AUTORITÀ INTERREGIONALE DI BACINO MARECCHIA - CONCA

PROGETTO DI VARIANTE 2016

PIANO STRALCIO DI BACINO PER L'ASSETTO IDROGEOLOGICO (P.A.I.)

AGGIORNAMENTO SCHEDE CLASSIFICATIVE DISSESTI - COMUNE DI MAIOLO (RN)

Scheda 2.6_P_Variante MAIOLO – SAN CARLO (RN)

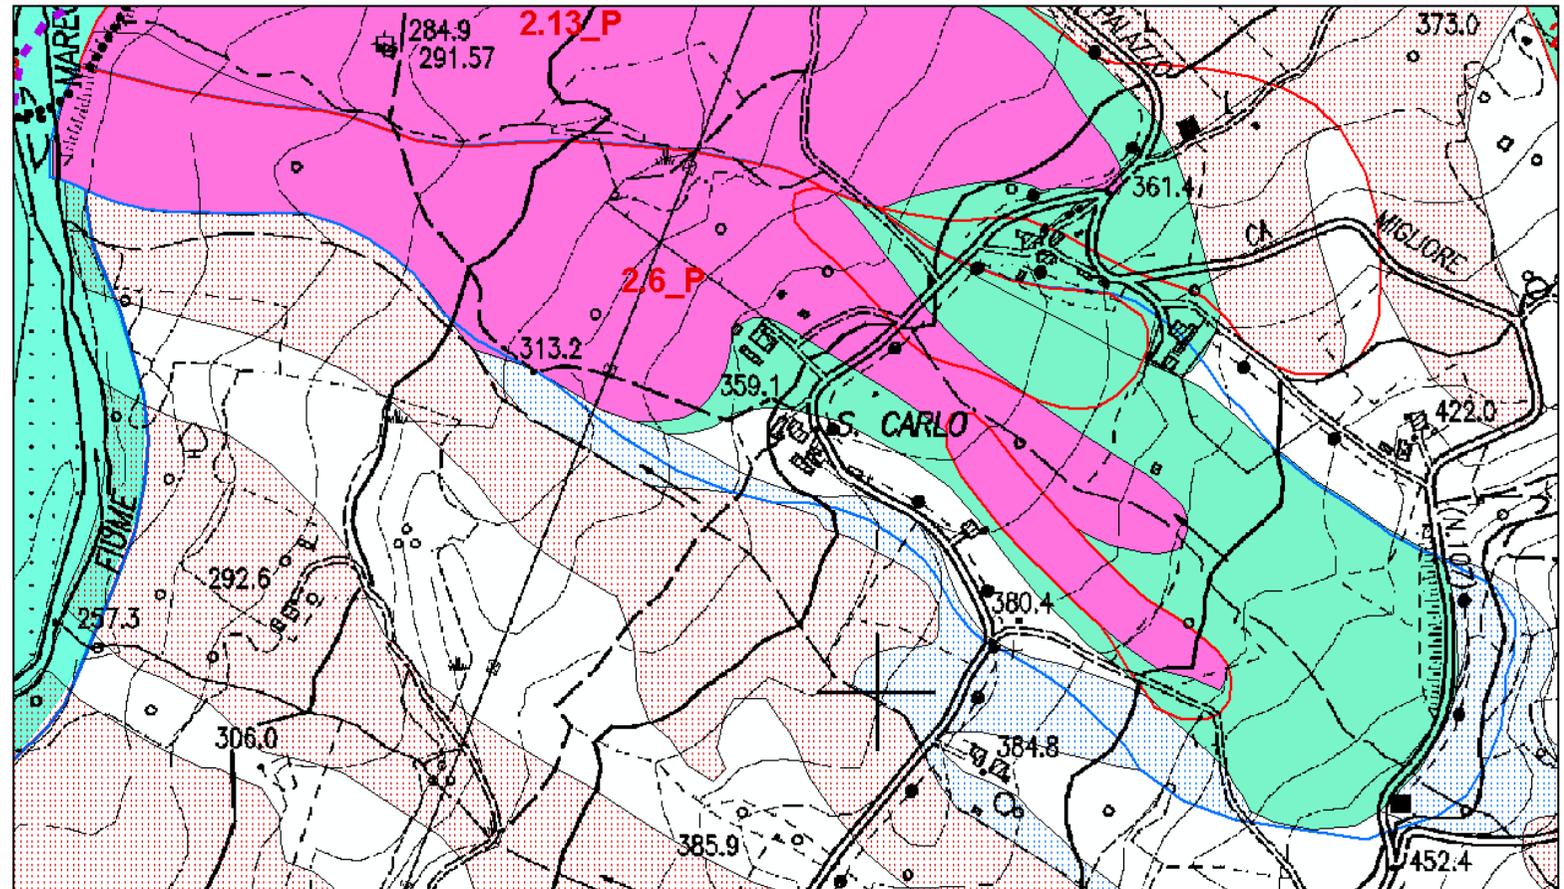
L'aggiornamento della classificazione ha comportato la rivisitazione di tutti gli ambiti già oggetto di classificazione. In corrispondenza di una frana attiva che in parte era stata deperimetrata, ora si propone l'istituzione di un corrispondente ambito a pericolosità molto elevata. Attorno all'ambito a pericolosità molto elevata viene inserito un ambito di possibile evoluzione di pericolosità elevata che si estende anche a ricomprendere la pericolosità di una sottostante e più estesa frana quiescente. La zona deperimetrata viene così ad essere ulteriormente ridimensionata anche per la presenza di un ambito di frana quiescente maggiormente esteso, che viene definito come area in dissesto da assoggettare a verifica, anche per la locale carenza di indagini geognostiche.

Scheda 2.7_P Variante: Maiolo – Boscara (RN)

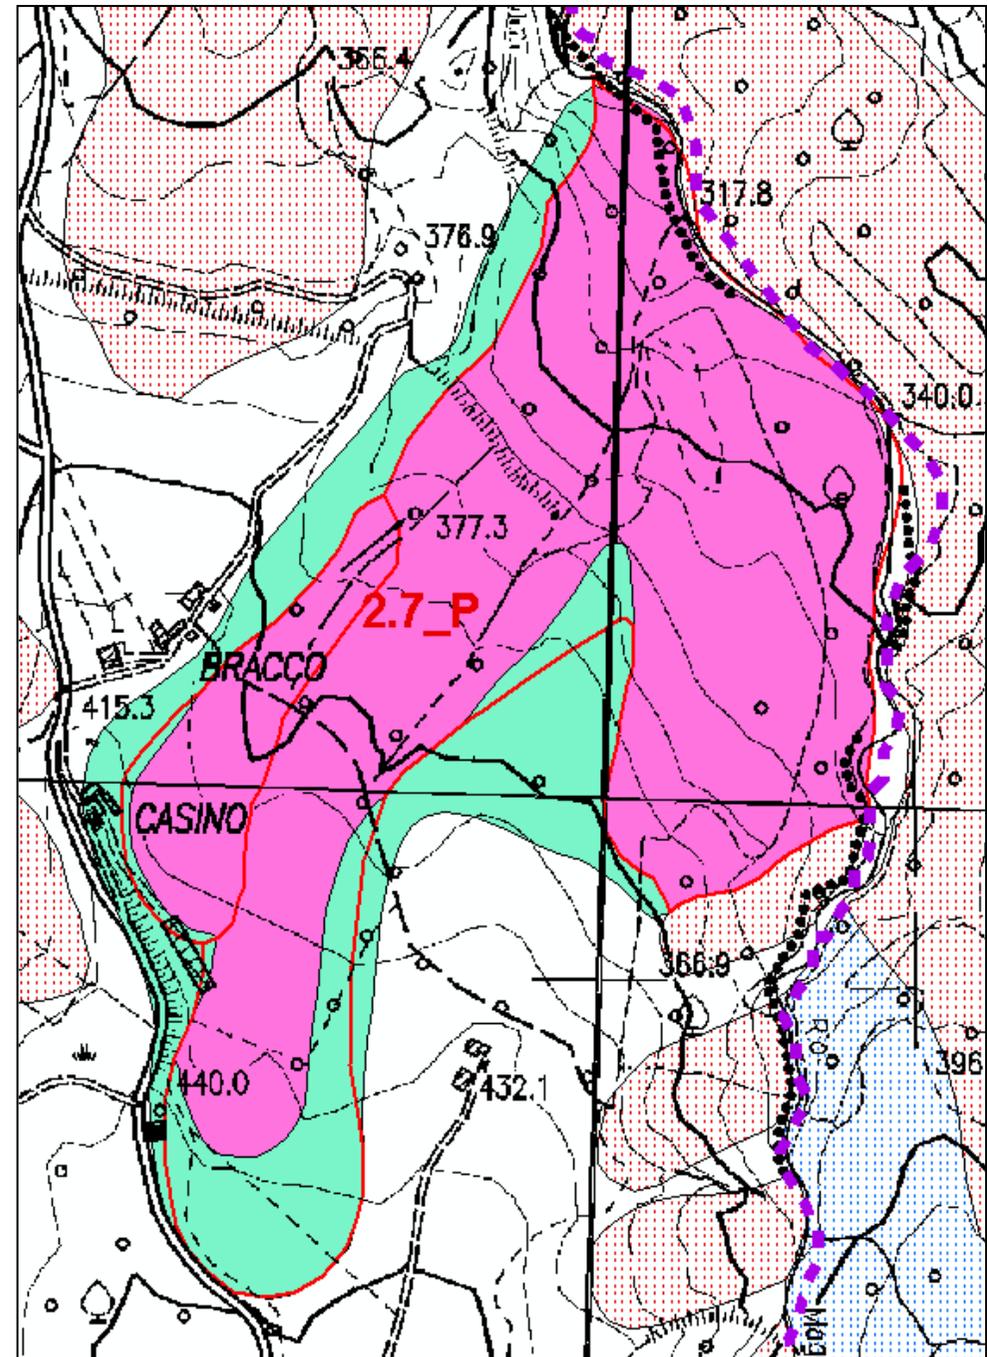
L'aggiornamento della classificazione riguarda l'estensione della zona a pericolosità molto elevata, il cui limite viene ad essere fatto coincidere con il limite della frana attiva. Il limite della zona di possibile evoluzione viene adeguato al limite della zona a pericolosità molto elevata. Sintetizzando la pericolosità localmente subisce un aumento da elevato a molto elevato e localmente diminuisce da molto elevato ad elevato. Per quanto riguarda l'interferenza con il manufatto presente, si verifica localmente una diminuzione della pericolosità da molto elevato ad elevato.

Scheda 2.8_P Variante: Maiolo – Maioletto (RN)

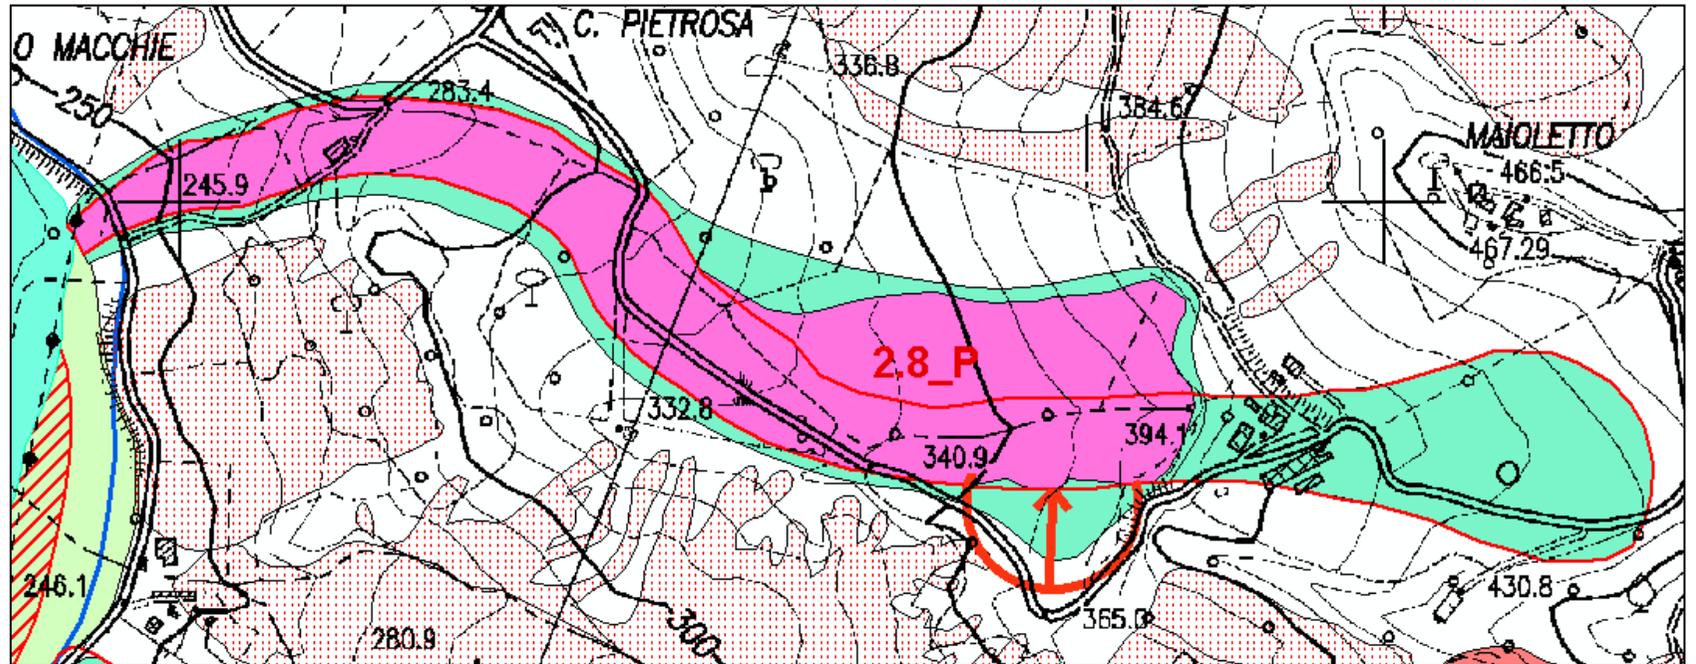
L'aggiornamento della classificazione riguarda la zona oggetto di deperimetrazione, che è interessata da un deposito di frana quiescente e che quindi viene ad essere definita a pericolosità elevata. L'individuazione di un dissesto attivo che si estende lateralmente all'esterno dell'ambito già oggetto di verifica, determina un locale allargamento della zona a

pericolosità molto elevata con ulteriore locale allargamento dell'ambito di possibile evoluzione. Sintetizzando la zona deperimetrata viene totalmente sostituita da un ambito a pericolosità elevata, la zona già definita a pericolosità elevata viene allargata e localmente sostituita da una zona a pericolosità molto elevata, che vede pertanto un suo locale allargamento.

Scheda 2.9 Variante: Maiolo – Pian Di San Paolo (RN)

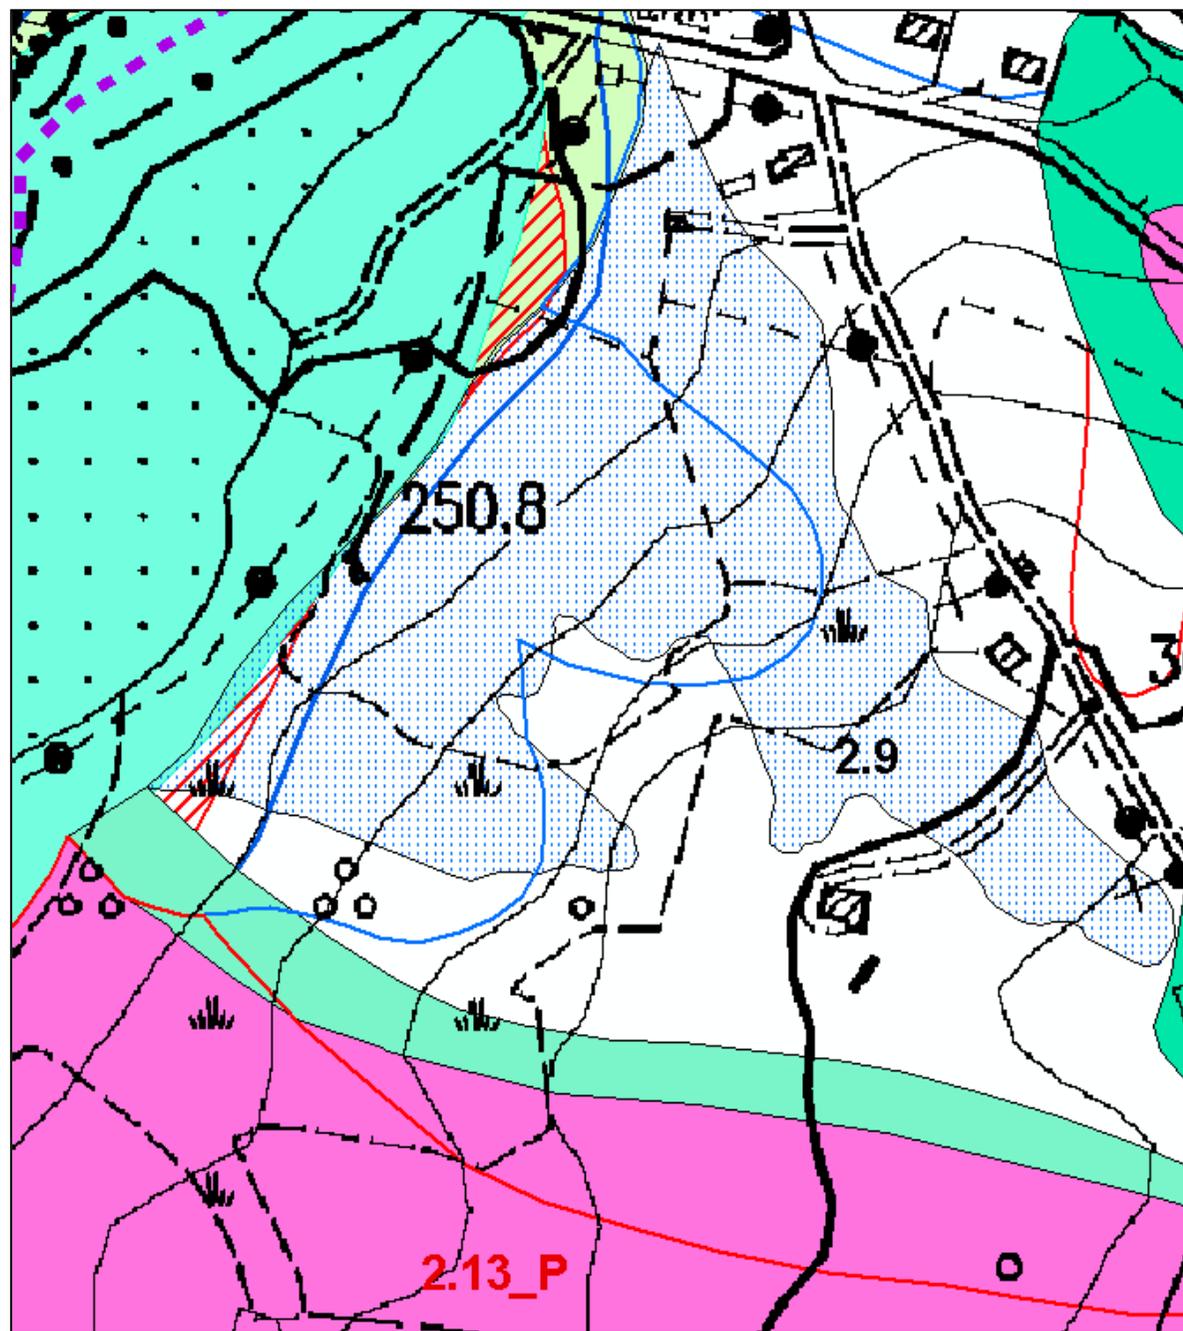
La classificazione di pericolosità viene aggiornata, definendo un ambito in dissesto da assoggettare a verifica art.17 per presenza di un dissesto quiescente. La zona deperimetrata interferente con una frana attiva, limitrofa alla perimetrazione di area a rischio elevato viene confermata.

Scheda 2.10_P_Variante Maiolo - Santa Maria d'Antico (RN)

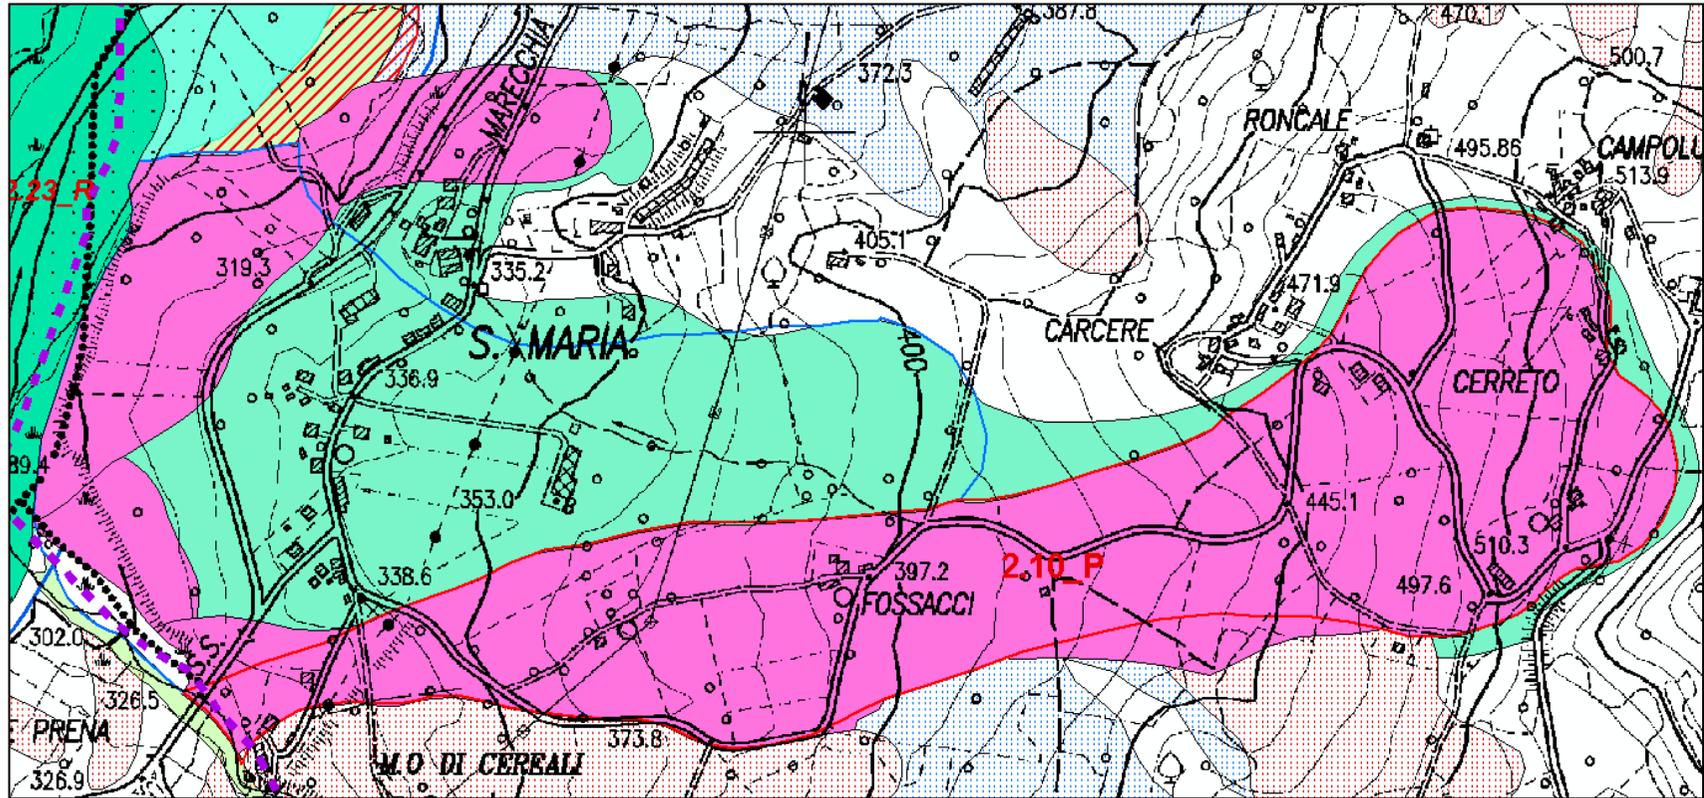
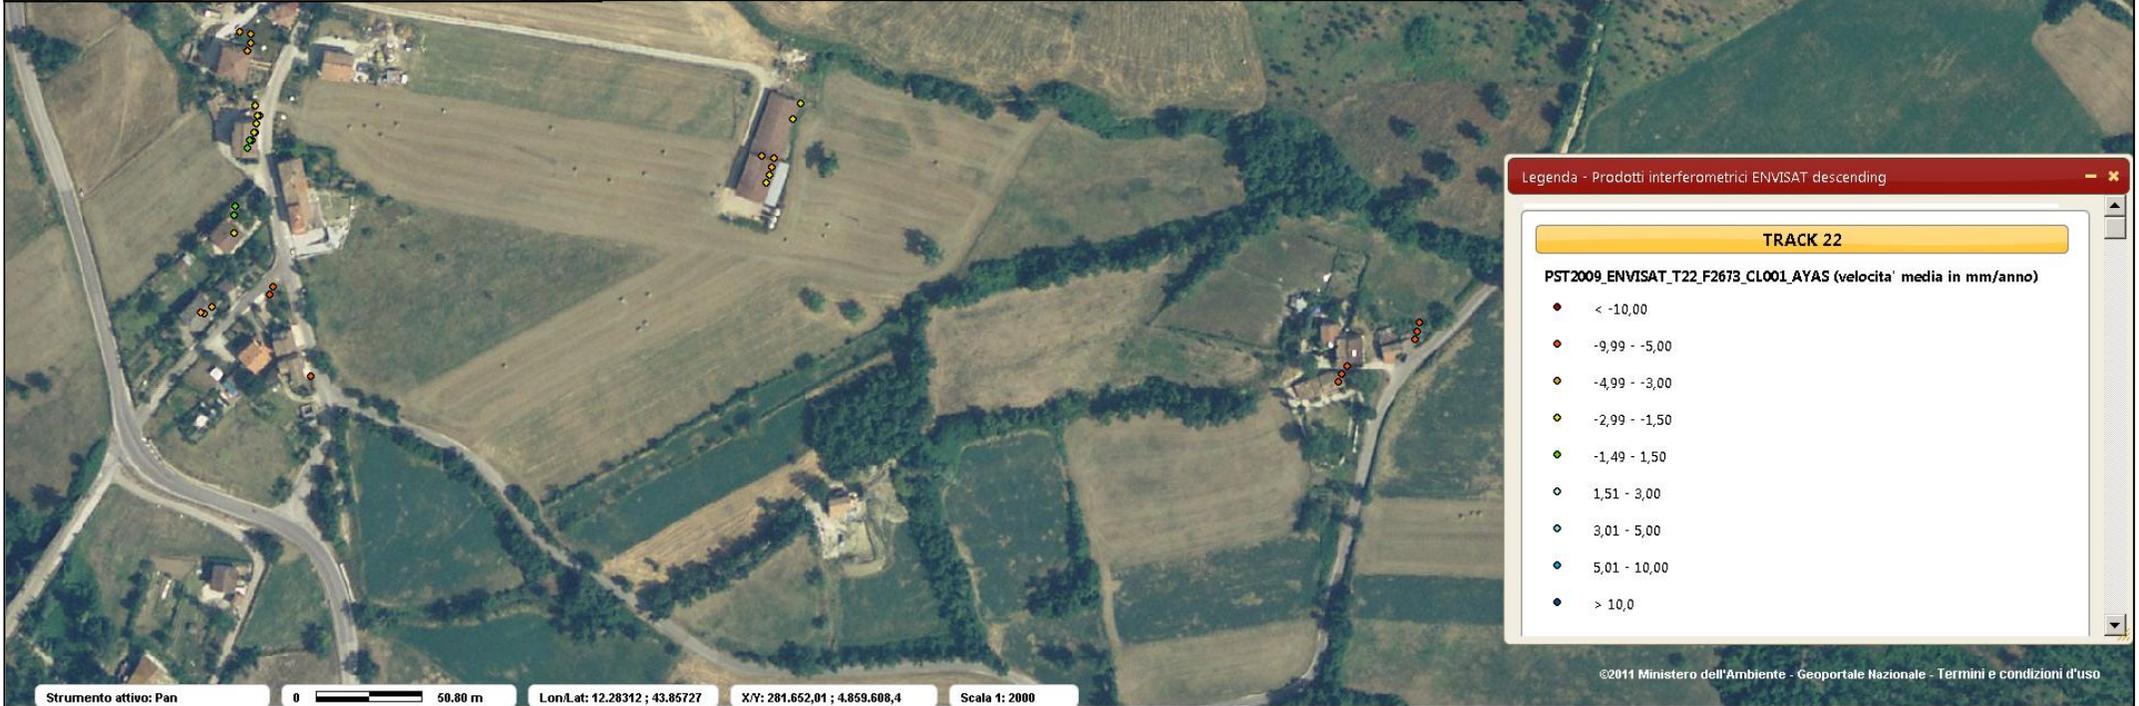
L'aggiornamento della classificazione riguarda sostanzialmente l'ampio ambito di deperimetrazione, che subisce una riclassificazione in ambito a pericolosità elevata per presenza di un potente, esteso e continuo deposito detritico, che nella carta inventario del dissesto regionale risulta classificato come corpo di frana quiescente. L'ambito deperimetrato è stato reinterpretato come ambito a pericolosità elevata in quanto collocato in una zona intermedia di continuità dell'esteso deposito di frana. La presenza e continuità della frana quiescente è attestata dall'assetto morfografico del versante e dalle indagini geognostiche che indicano presenza e continuità in profondità di potenti strati detritici con livello della falda

freatica in prossimità del piano campagna. Sono state riscontrate localmente condizioni statiche dei manufatti meno recenti con presenza di fessure, valori relativamente elevati delle velocità di spostamento dei Persistent Scatterers ministeriali, che si discostano da quelli medi della zona, presenza nel tempo di una rete di monitoraggio inclinometrico ANAS e locali riattivazioni con presenza di interventi di consolidamento delle infrastrutture viarie. Di seguito: foto manufatto con fessure e interventi sulla viabilità (Google Street View e scheda intervento regionale), mappe

Scheda 2.11_P Variante: Maiolo – Capoluogo - Campo Sportivo (RN)

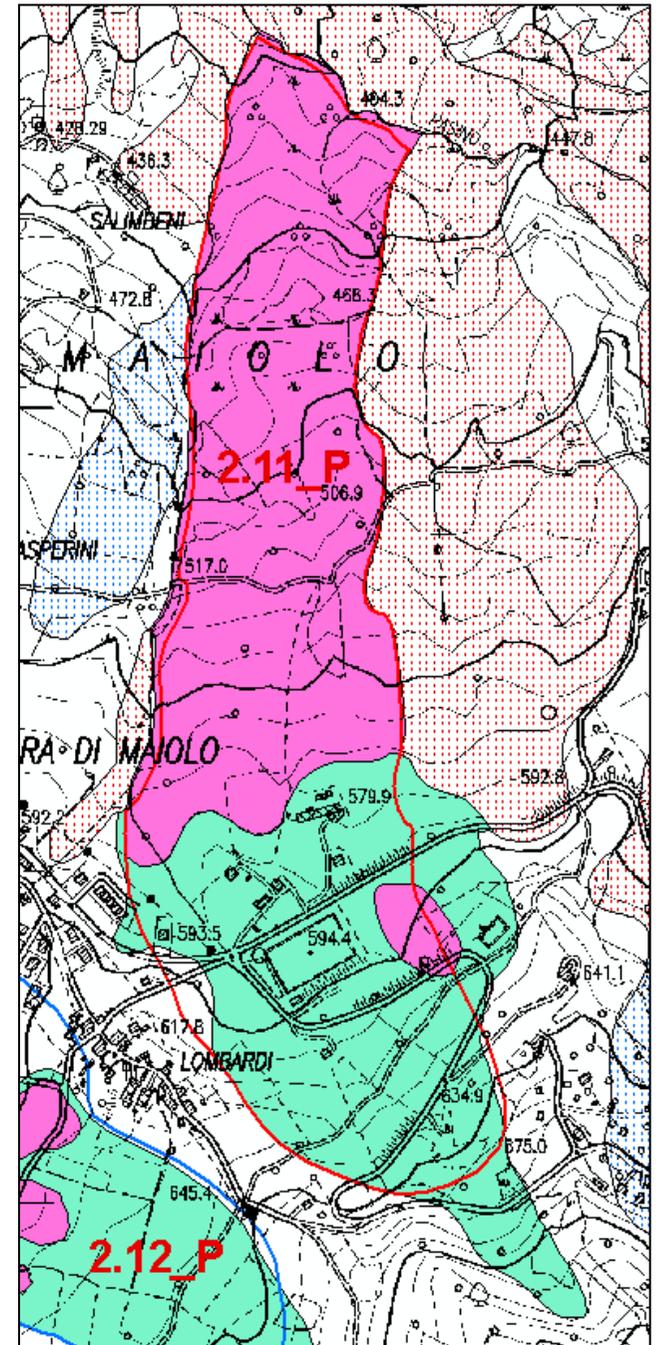
La classificazione di pericolosità viene aggiornata ed estesa. La zona non perimetrata risulta molto circoscritta e confinata. La zona a pericolosità molto elevata viene confermata e resa coincidente con i limiti della frana attiva nella zona di corona, localmente viene definita una circoscritta zona a pericolosità molto elevata in corrispondenza di una frana attiva. La zona di possibile evoluzione a pericolosità elevata viene fatta coincidere ed estesa fino a ricomprendere la frana quiescente.
